СОФИЙСКИ УНИВЕРСИТЕТ „Св. Кл. Охридски“ - Ректорат

Изм. № 72.00-1254 / 19.12.2014

„Доставка и монтаж на мебели за нуждите на СУ "Св. Климент Охридски", включваща 9 обособени позиции ”

Относно: постъпили въпроси по цитираната процедура

ЪГЛОВ СЕКТОР ЕЛИПСА

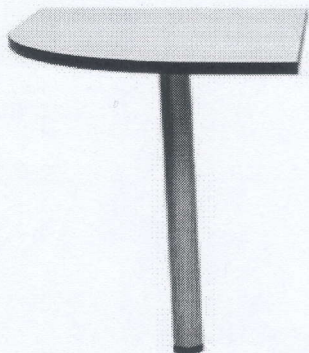
Въпрос 5. Позиция № 17: Какво имате предвид с текста „приставка за бюро ¼ елипса“?

ПЛОТ 25/18 мм, КАНТ 2 мм МЕТАЛЕН КРАК С РЕГУЛИРАНЕ
